Ortschaftsrat Mulkwitz

Stellungnahme zum Vorentwurf des vorhabenbezogenen Bebauungsplanes:

„Photovoltaikfreiflächenanlage Außenhalde Mulkwitz West“

Abb.1: Hochkippe Mulkwitz mit Windmessmast am 26.04.2020 um ca. 19.50 Uhr

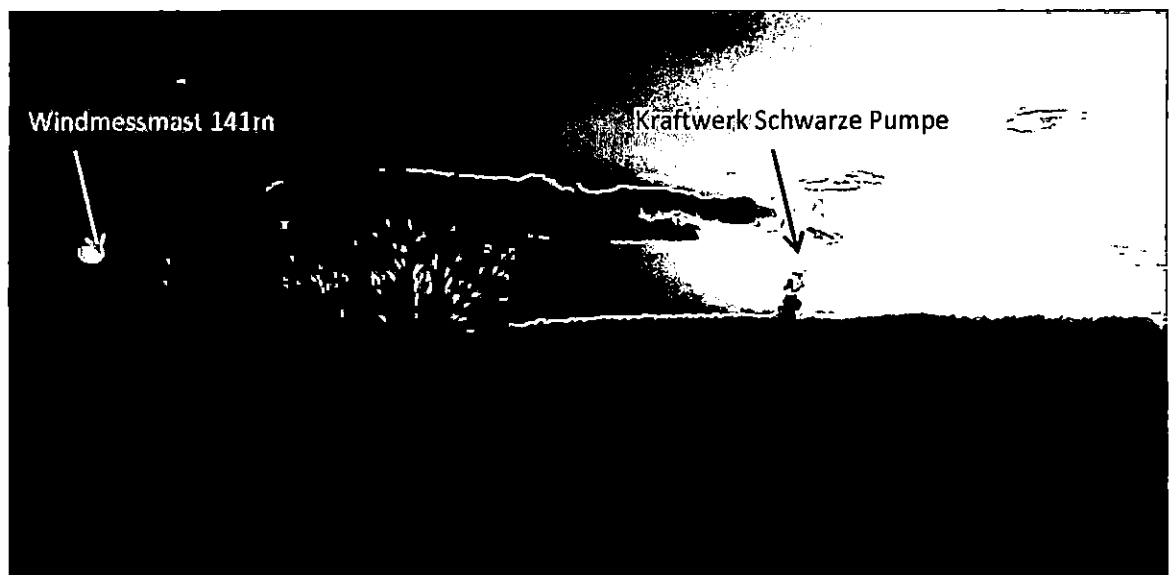
Diesem eigenen Anspruch wird diese Festlegung keinesfalls gerecht. Im Anhang befinden sich Fotos, die belegen können, welche Dominanz im Landschaftsbild allein der Windmessmast (Höhe 141m) ausübt. Bei einer Größe von mindestens 20ha ist von einer vielfachen Anzahl WEA auszugehen, bei denen sich die Nabe mindestens in Höhe der Mastspitze oder höher befindet (Abb.1 und 4). Es sei darauf hingewiesen, dass direkt nördlich der ausgewiesenen Fläche VRG/ EG 2 Wind ein Windpark in der Gemeinde Spreetal existiert.

Zu den Sonnenständen im Zusammenhang mit der Problematik Schattenwurf werden ebenfalls Fotos beigefügt. Diese wurden von einem Wohngrundstück in Richtung des im Entwurf ausgewiesenen VRG/ EG 2 aufgenommen. (Abb. 1 bis 4)

Abb.5: Lagebeziehung VRG/EG Wind 2 zum Entwurfsgebiet Ventotec 2018

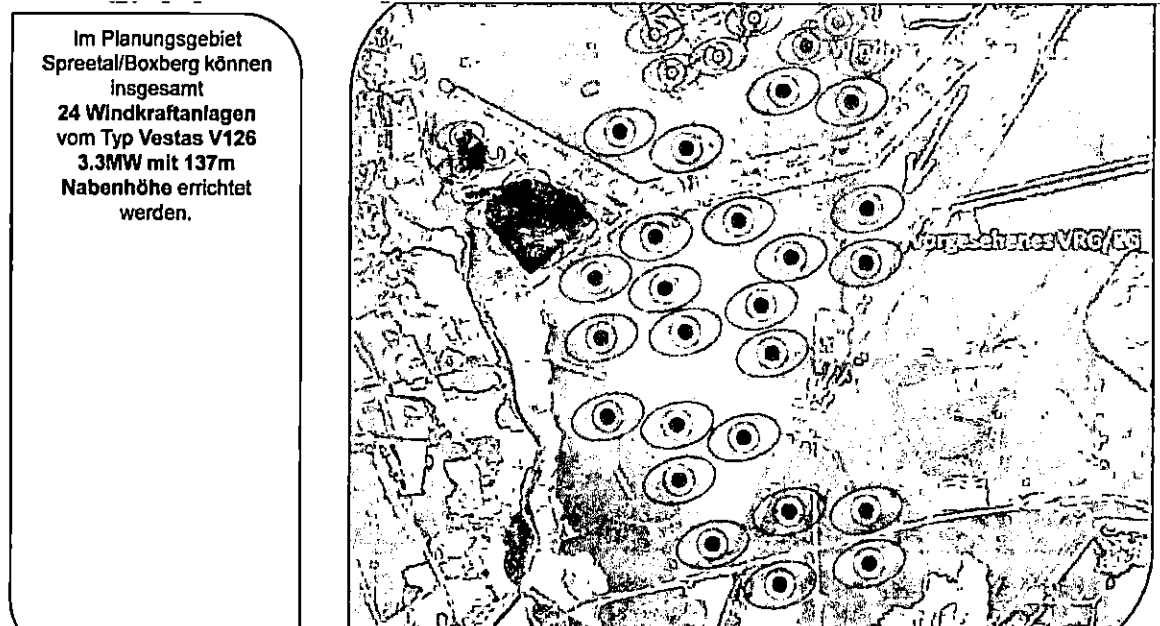
Zur Abschätzung der hier angeführten Belastungen durch Lärm und Schattenwurf dienen dem Ortschaftsrat Planungsentwürfe der Firma Ventotec zur Erweiterung des Windparks in der Nachbargemeinde Spreetal. Die Angaben beziehen sich auf WEA mit einer Nabenhöhe von 137m und einer Gesamthöhe von 200m. Diese sollten weiter im Nordwesten auf der anderen Seite der Hochkippe – und damit TIEFER bzw. NICHT auf Gipfelhöhe errichtet werden. Deshalb gehen wir davon aus, dass die Wirklinien für Lärmausbreitung und der Schattenwurf sich nicht nur linear nach Südosten verschieben werden (Abb. 5-7).

Abb.6: Vergleich voraussichtliche Lärmbelastigung VRG/EG Windenergie 2

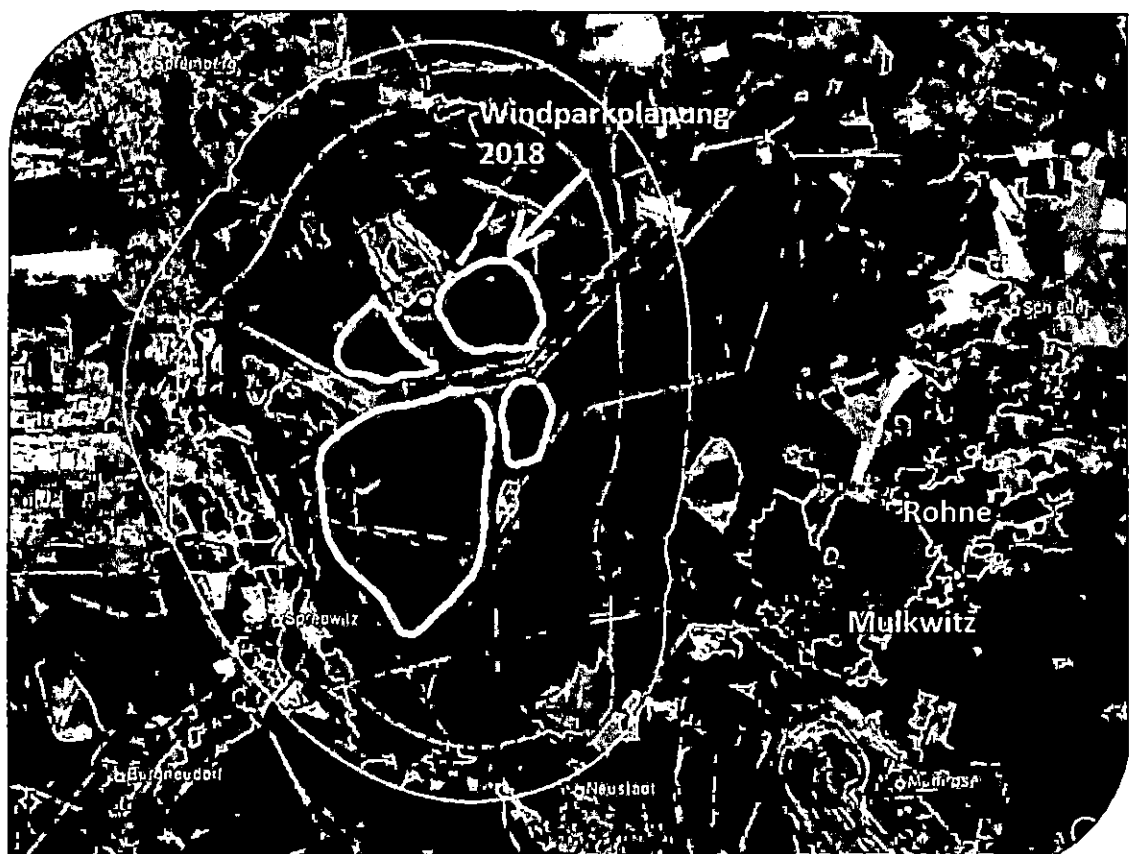
2. In einer internen Gemeinderatssitzung stellte sich am im Mai 2018 ein potentieller Investor/ Errichter zwecks Erweiterung des Windparks Spreewitz vor und präsentierte eine Lärmprognose. Diese ging von einer durchschnittlichen mittleren Lärmbeeinflussung von 43-45 dB für die Ortslagen Mulkwitz und Rohne aus. Somit wäre der Grenzwert eingehalten. Vernachlässigt wird hierbei allerdings der fortschreitende Tagebaubetrieb im Osten/ Südosten der Ortslage. Auch hier werden bei Annäherung an die Ortschaft zulässige Grenzwerte eingehalten. Jedoch entsteht der Effekt des unterschwelligen Dauerlärms von zwei Seiten her. Im Hinblick auf die Lärmimmission findet hier praktisch eine komplette Umfassung der Ortschaft statt. Das kann unserer Meinung nach den Einwohnern nicht zugemutet werden. Zumal der Tagebau bereits und bis 2038 in Betrieb ist und auch danach noch jahrelang mit Sanierungsarbeiten gerechnet werden muss, sollte die Ausweisung dieses VRG für WEA unterbleiben.

Abb.7: Vergleich voraussichtlicher Schattenwurf VRG/EG Windenergie 2

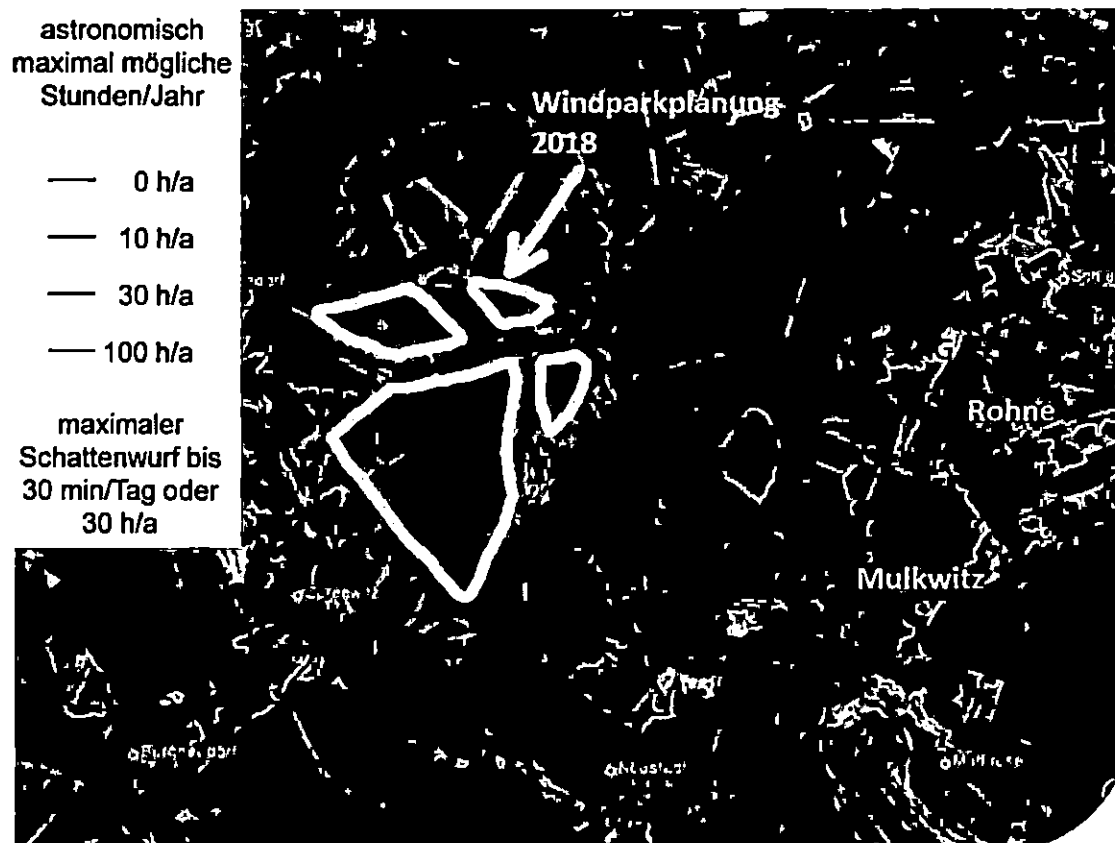
Bei der Genehmigung von Windenergieanlagen ist sicherzustellen, dass der Immissionsrichtwert für die astronomisch maximal mögliche Beschattungsdauer von **30 Stunden pro Kalenderjahr** nicht überschritten wird.

Der Immissionsrichtwert für die tägliche Beschattungsdauer beträgt **30 Minuten....** Dieser Wert gilt bei geplanten Anlagen für die **astronomisch maximal mögliche Beschattungsdauer**, bei bestehenden Anlagen für die tatsächliche Schattendauer.

Entsprechende Nachweise sind dem OR Mulkwitz nicht bekannt.
